渦電流探傷試験、超音波探傷試験及び漏えい率試験に係る 日本電気協会の規格の技術評価と関係規則解釈の改正、 並びにこれらに対する意見募集の実施について

令和3年4月14日
原子力規制庁

当該検討を基に、原子力規制庁は、日本電気協会「原子力発電所用機器における渦電流探傷試験指針（JEAG 4217-2018）、軽水型原子力発電所用機器の供用期間中検査における超音波探傷試験規程（JEAC 4207-2016）及び原子炉格納容器の漏えい率試験規程（JEAC 4203-2017）」に関する技術評価書（案）（以下「技術評価書（案）」という。）を策定した。

図 4. 1. 3-1 リフトオフを用いた照射効果の有無に対する確認方法²⁰

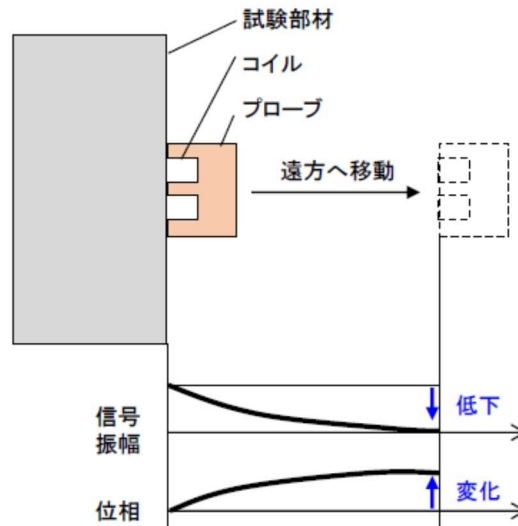
照射効果の影響については試験体と実機でリフトオフ現象を比較し影響がないことが確認できれば問題ないと考えられることから、リフトオフ現象を比較しその影響を確認することを要望する。

図 4.1.3-2 対比試験片の概要²²

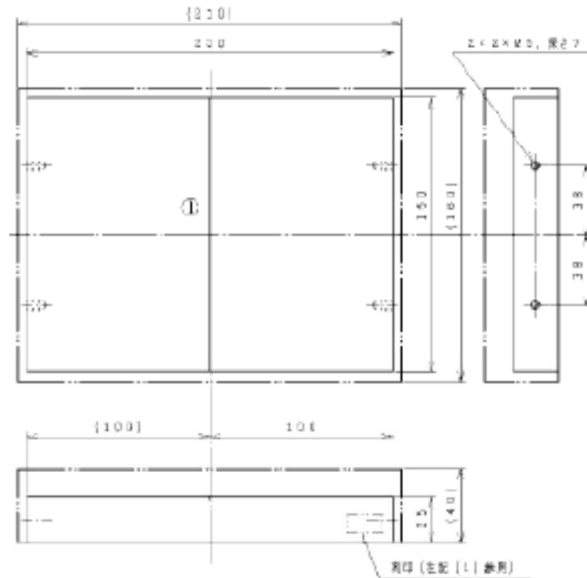
人工きずの幅について、「2330 対比試験片」(5)では人工欠陥の幅は $0.3\text{mm} \pm 0.05\text{mm}$ と規定されているが、計画図には幅目標 0.3 (最大 0.5) mm と記載されている。これについて、日本電気協会は「基準感度及び位相角の設定に用いた2つの対比試験片における人工欠陥の幅寸法実測値を下記に示します。

図-3100-2 基線をピーク電圧部の直前又は直後のうち、出力電圧が低い方とする場合

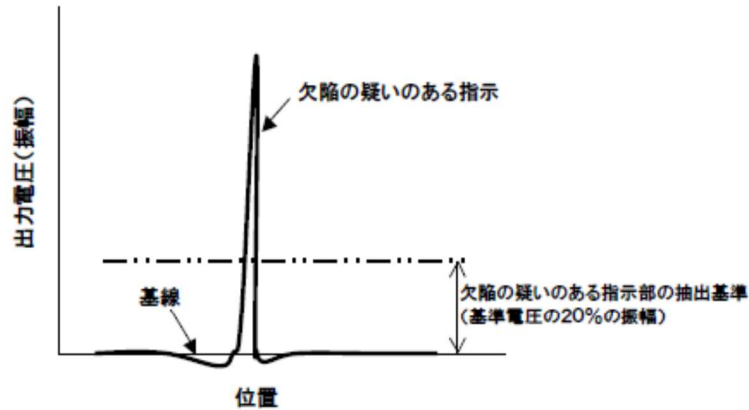
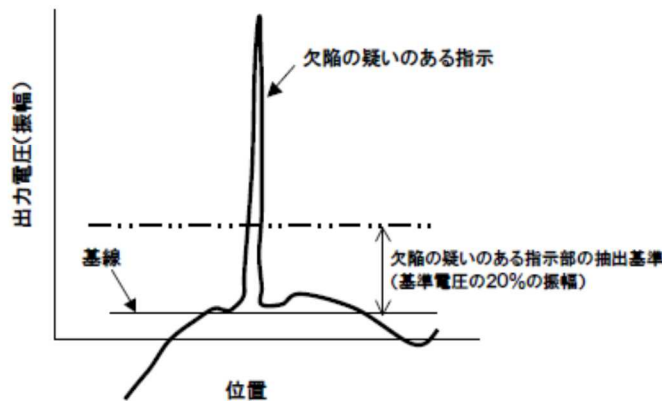
「図-3100-2 基線をピーク電圧部の直前又は直後のうち、出力電圧が低い方とする場合」に示す欠陥の疑いのある指示部以外の出力電圧が変化する理由について、日本電気協会は「解説図-3100-1-1 に同じ模式図があり、指示部以外の出力電圧の変化はドリフトによるものです。」としている⁵⁴。附属書Cの「(解説-C-3100-1) 欠陥の疑いのある指示部の抽出」においては、「TR パンケーキはプローブを密着した状態でも基線が零電圧レベルから緩やかに離れる事象（ドリフト）が生じる場合がある」とし、「(解説-3100-1) 欠陥の疑いのある指示部の抽出」において、「ドリフトの影響が大きい場合は、(略) バンドパスフィルタなどのドリフト除去装置を用いて、ドリフトをある程度除去するとよい。」と記載しているが、ドリフトの発生理由については説明されていない。「図-3100-2 基線をピーク電圧部の直前又は直後のうち、出力電圧が低い方とする場合」に示す出力電圧は、欠陥の疑いのある指示部の前後で大きく変化しており、上記「緩やかに離れる事象」とは整合していない。ドリフトの発生理由について説明を追加し「図-3100-2 基線をピーク電圧部の直前又は直後のうち、出力電圧が低い方とする場合」の出力電圧の変化を見直すことを要望する。

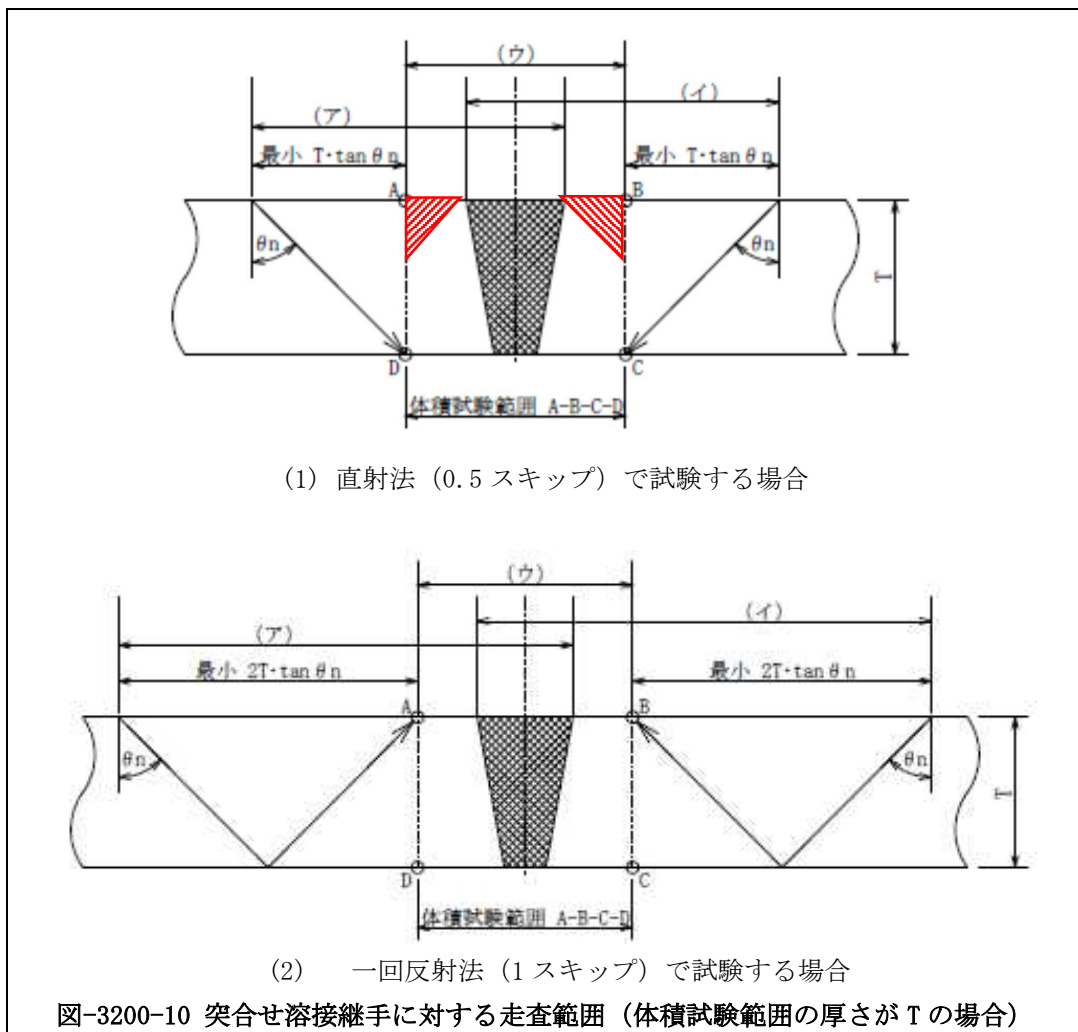
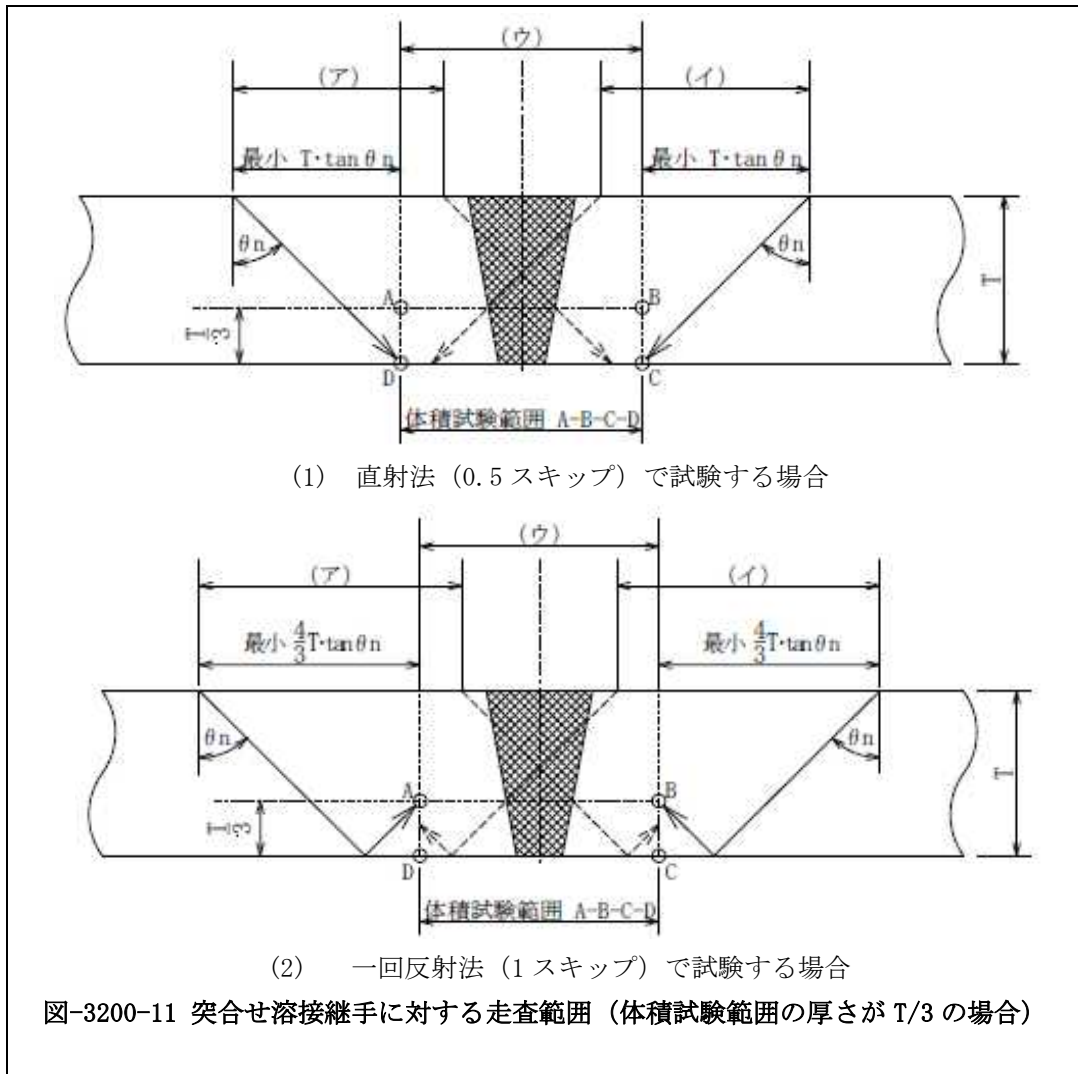
- (a) 変更点ではないが、「図-3200-10 突合せ溶接継手に対する走査範囲（体積試験範囲の厚さがTの場合）」の直射法で試験する場合において、走査範囲が（ア）及び（イ）の範囲では赤斜線で示す三角形の領域の超音波の伝播は1方向のみとなっている。また、一回反射法で試験する場合の（ア）の右端及び（イ）の左端の位置はそれぞれB点及びA点に達していない（「図-4200-9 突合せ溶接継手に対する走査範囲（体積試験範囲の厚さがTの場合）」についても同様）。日本電気協会は「基本的な考え方として、溶接金属は2方向、隣接する熱影響部は1方向の探傷としています(3236 項、4245 項、4254 項)。」としている⁸¹。しかし、「3236 探触子の走査範囲」(2)、「4245 探触子の走査

範囲」(2)及び「4254 探触子の走査範囲」(2)においては、「母材及び熱影響部については、少なくとも1方向から超音波が伝ばするように探触子を走査する。」と規定しており、赤斜線で示す三角形の領域を1方向のみの走査でよいとはしていない。また、「1320 関連規格」に記載する ASME Sec. XI の「Mandatory Appendix III Ultrasonic Examination of Vessel and Piping Weld」、「Article III-4000 Examination」の「III-4420 Reflectors Parallel to the Weld Seam」においては、「The examination shall be performed using a sufficiently long examination beam path to provide coverage of the required examination volume in two-beam path directions. The examination shall be performed from two sides of the weld, where practicable, or one side of the weld, as a minimum.」と規定しており、溶接線に平行な反射体に対する探傷では、実行できる場合は両側、少なくとも片側から探傷を求めている。基本は両側から超音波を入れることを求めており、溶接金属及び母材の区分はしていない。「図-3200-10 突合せ溶接継手に対する走査範囲（体積試験範囲の厚さがTの場合）」の（ア）及び（イ）の範囲及び「図-4200-9 突合せ溶接継手に対する走査範囲（体積試験範囲の厚さがTの場合）」の（ア）及び（イ）の範囲は見直すことを要望する。

図 4.2.7-1 エコー高さ比と SN 比の関係⁹⁰

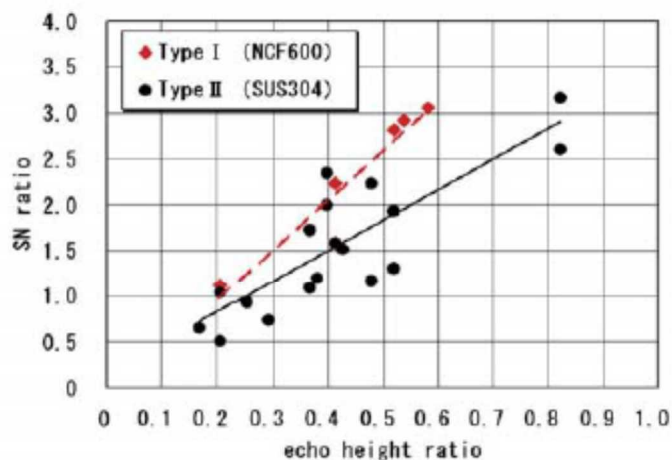
SN 比に関する研究論文⁸⁹によると、探傷で得られた欠陥エコーの最大音圧と無欠陥部から生ずるノイズエコーの最大音圧の比を SN 比としており、エコー高さ比（試験片厚さ 15mm に対して 2mm 深さの EDM スリットによるエコー高さを基準値に設定）との相関が示されている（図 4.2.7-1「エコー高さ比と SN 比の関係」参照）。エコー高さ比は DAC% に相当するので、SN 比 = 1 は約 DAC20% に相当しているといえる。「2711 記録, 採取手順」においては DAC20% を超えるエコーは記録すると規定しているが、DAC20% はノイズの誤判定を踏まえた閾値として採用されたものであるので、SN 比による場合もノイズとの閾値より大きい 2 を超えるエコーを記録対象とすることは妥当ではない。しかし、SN 比を決めるノイズレベルの定義が明確でない段階において適用に当たっての条件を付すのは適切でないことから「4350 記録」の「ここでノイズレベルを超えて検出された指示とは、健全部の探傷波形と比較して概ね 2 倍以上の信号（SN 比 2 以上）とするが、それ以下であっても反射源として識別可能なものについては記録対象とする。」とあるのは、「ノイズレベル以下であっても反射源として識別可能なものについては記録対象とする。」と読み替えることとする。また、SN 比を用いる場合のノイズレベルの定義を明確にすることを要望する。

図 4.2.13-1 基準感度の設定例
 (図-3200-1(1)の DAC 回路を使用しない場合の修正例)

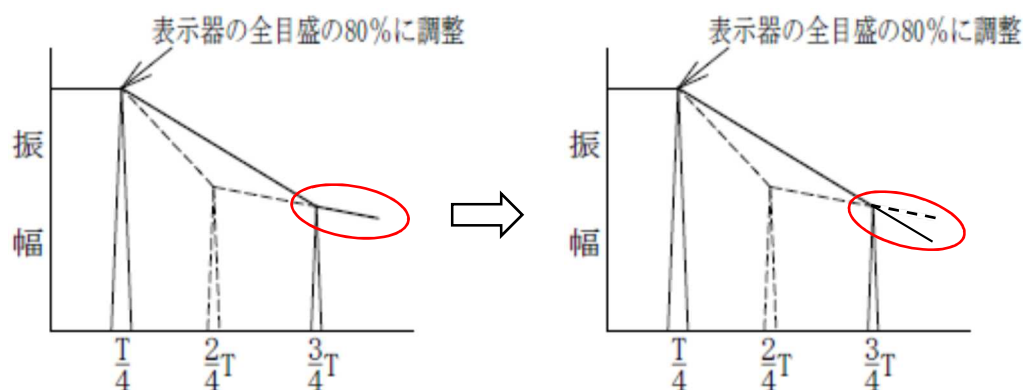
なお、DAC 曲線の作図において図-3200-1(1)、図-3200-3(1)、図-3200-5(1)、図-4200-1(1)、図-4200-3(1)及び図-4200-5(1)に示す DAC 回路を使用しない場合の内挿線は、 $2/4T$ （斜角法の場合は $(2/8)S$ 、以下同じ）位置の横穴の有無により実線と破線で区別しているが、 $3/4T$ （斜角法の場合は $(3/8)S$ 、以下同じ）位置から右側の外挿線は $2/4T$ 位置と $3/4T$ 位置での横穴からの振幅を利用するので、実線ではなく破線表示に、 $2/4T$ 位置の横穴がない場合の $3/4T$ 位置から右側の外挿（実線）は $1/4T$ （斜角法の場合は $(1/8)S$ ）位置と $3/4T$ 位置での横穴からの振幅に基づく延長線になる（「図 4.2.13-1 基準感度の設定例（図-3200-1(1)の DAC 回路を使用しない場合の修正例）」の右図参照）。

図 4.3.6-1 基準容器法での評価¹⁵³

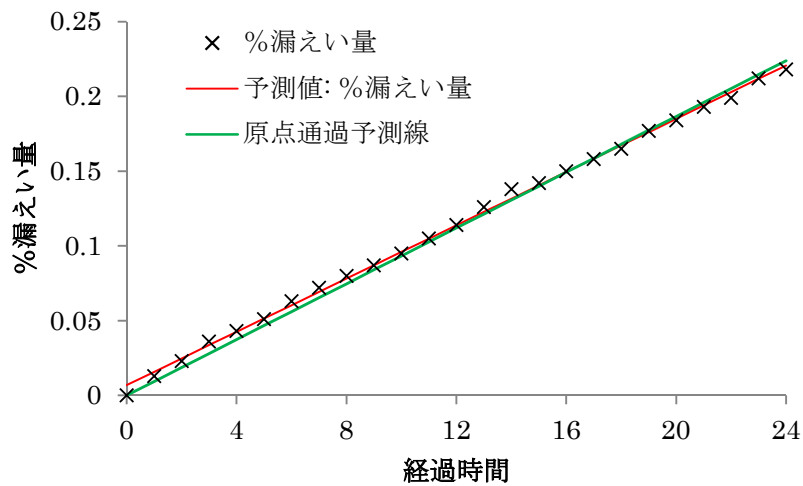
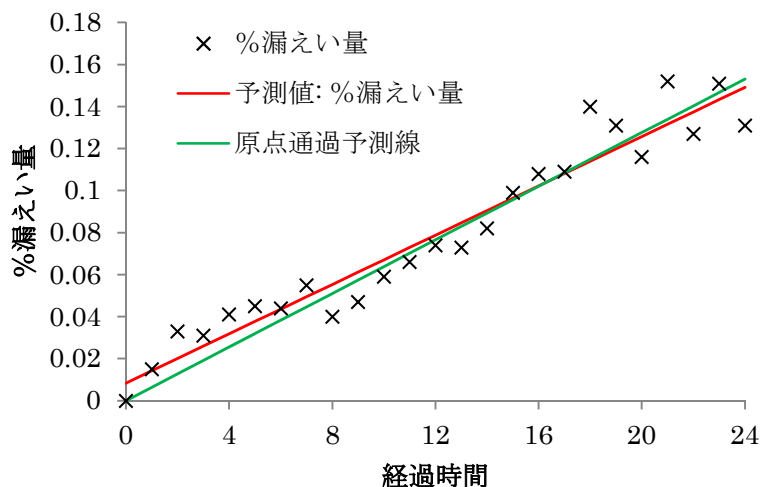
「解説表 3.2-5.1 温度測定数による漏えい量の変化」（基準容器法での評価；A 発電所での実績による）及び「解説表 3.2-5.1 温度測定数による漏えい量の変化」（絶対圧力法での評価；B 発電所での実績による）に示す温度計 23 個使用の場合の漏えい量(%)について、切片を有する回帰分析と原点を通過する回帰分析を行った結果を「図 4.3.6-1 基準容器法での評価」及び「図 4.3.6-2 絶対圧力法での評価」に示す。いずれも切片の値は+側を示している。「3.1.2.3 平均漏えい率及び信頼限界」及び「3.2.2.3 平均漏えい率及び信頼限界」に規定する平均漏えい率及び信頼限界の式は、原点を通過する回帰直線 $Q=b'H$ に誤差を加味した式となるよう検討することを要望する。

図 4.3.8-1 %漏えい量測定結果

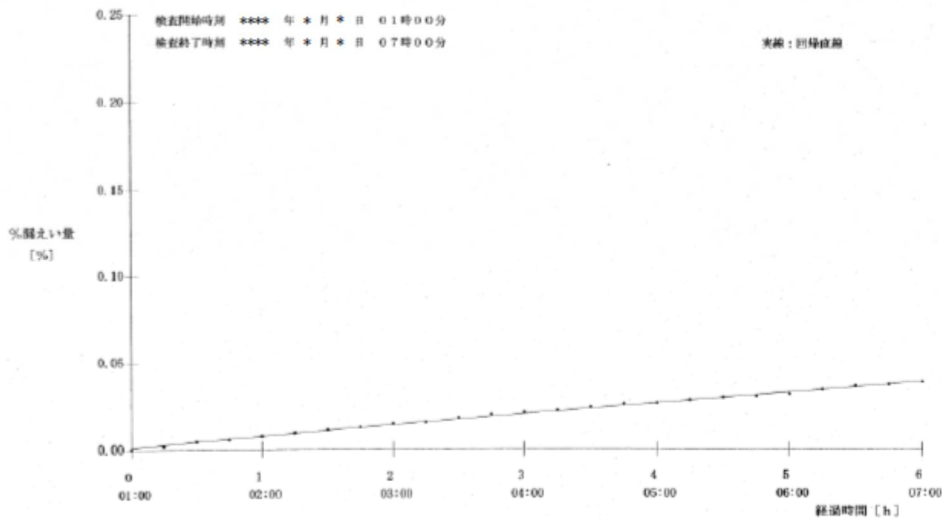
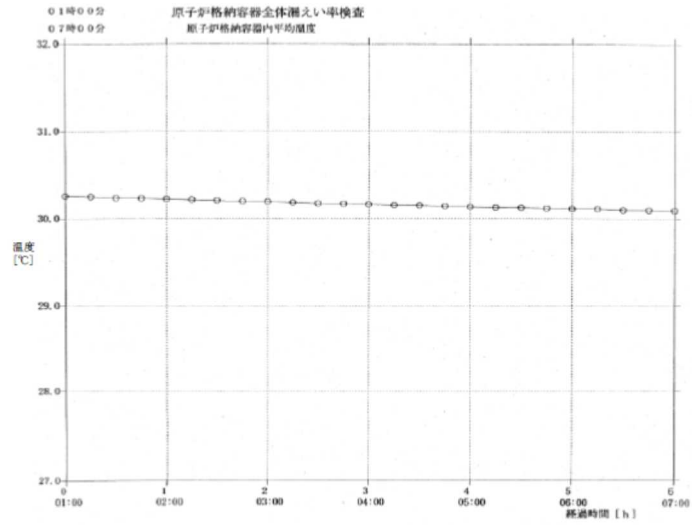
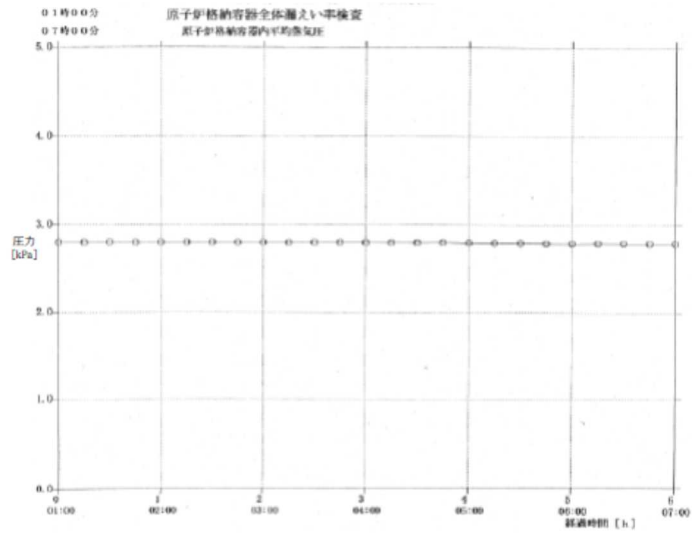
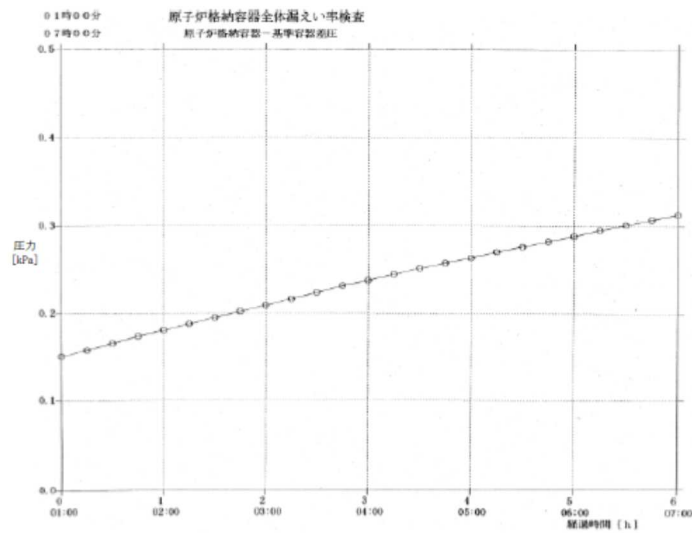
(b) 基準容器法の場合の「3.2.4.4 測定系の妥当性の確認」において、「試験中の漏えい率が正常に測定されていることをチェックする目的で、試験開始時点よりの%漏えい量、平均温度、蒸気圧及び差圧をグラフにプロットする。」と規定しているが、対応する図が本文及び解説に記載されていない。日本電気協会は「各測定結果プロット図の例を以下に示す。プロット結果より、前後のデータを比較することで時系列データのばらつきに特異な変化がないことを確認することで妥当性を確認している。」としている¹⁵⁷。提示されたプロット図（「図 4.3.8-1 %漏えい量測定結果」、「図 4.3.8-2 平均温度測定結果図」、「図 4.3.8-3 平均蒸気圧測定結果」及び「図 4.3.8-4 差圧測定結果」参照）は測定項目単体ごとの、特異な変化が確認されなかった事例のものである。しかし、「図 3.1.6 全体漏えい率試験結果」の下半分に示す絶対圧力法の場合の漏えい率試験測定系確認のプロット図は、各測定項目がまとめてプロットされ、変化がある曲線で表示されている。絶対圧力法と基準容器法の規定の整合を図る観点から、「3.2.4.4 測定系の妥当性の確認」の「試験開始時点よりの%漏えい量、平均温度、蒸気圧及び差圧をグラフにプロットする。」に対応した図を追加することを要望する。また、「3.2.4.4 測定系の妥当性の確認」において「解説 3.2-1 に示す P' /T の関係をプロットする。」と規定しているが、本文に記載された内容は規定の一部となることから「解説 3.2-1 本方案による基準容器法を用いる場合における基本的検討確認事項」は本文に移行することを要望する。

図 3.1.6 全体漏えい率試験試験結果

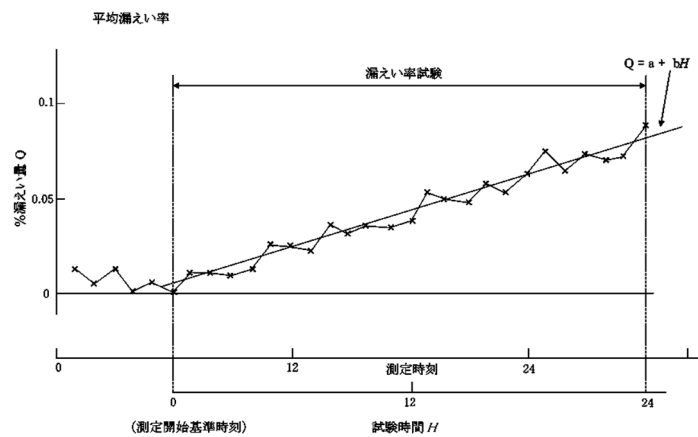
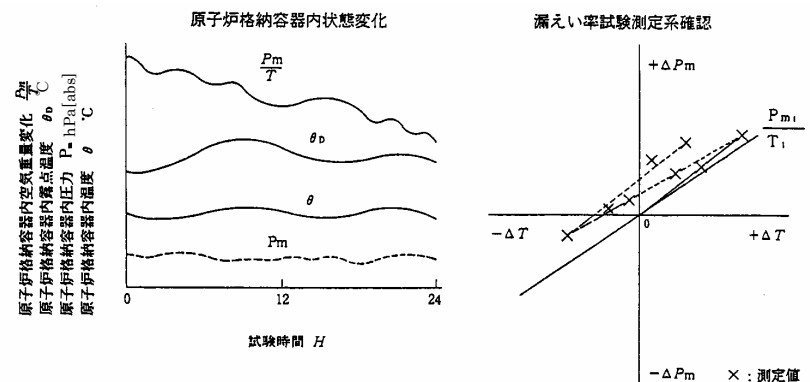
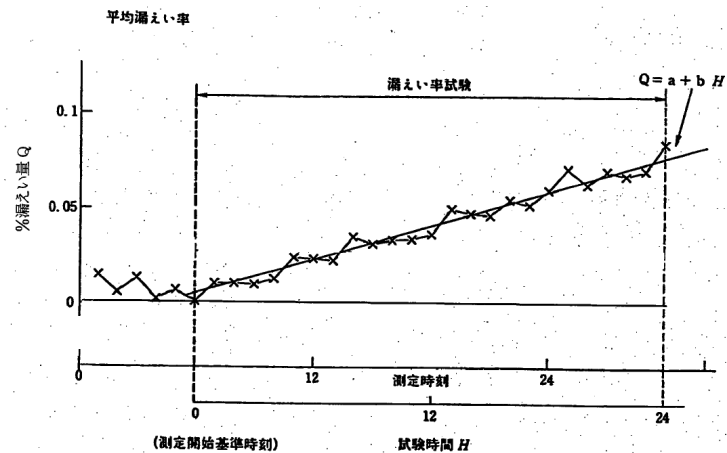
No.	頁	規定番号	変更内容	分類
			<p>気重量変化、露点温度、圧力及び温度を示す散布図の題目を「原子炉格納容器内状態変化」から「漏えい率試験測定系確認」に変更</p> <ul style="list-style-type: none"> ・(注1)において、大気圧計及び原子炉格納容器内圧力計の値に「圧力計読み値」を追加 ・(注1)において、「図3.1.6の作成にあたっては計測した原子炉格納容器内圧力に基づき原子炉格納容器内絶対圧力(hPa[abs])を算出する」規定を追加し、図3.1.6全体漏えい率試験結果の「漏えい率試験測定系確認」の散布図において、Pmの用語説明で「圧力」を「空気の絶対圧力」に変更 <p>「(略)</p> <p>大気圧、原子炉格納容器内圧力は、温度、重力、器差補正を各測定時刻ごとに行って算出する。</p> <p>(略)</p> <p>原子炉格納容器内温度、露点については器差補正を行い、加重平均により各測定時刻ごとの平均値を算出する。</p> <p>(略)</p> <p>注⁽¹⁾ 大気圧の場合は絶対圧(hPa[abs])、原子炉格納容器内圧力の場合はゲージ圧(hPa[gage])</p>	<p>③</p> <p>③</p>
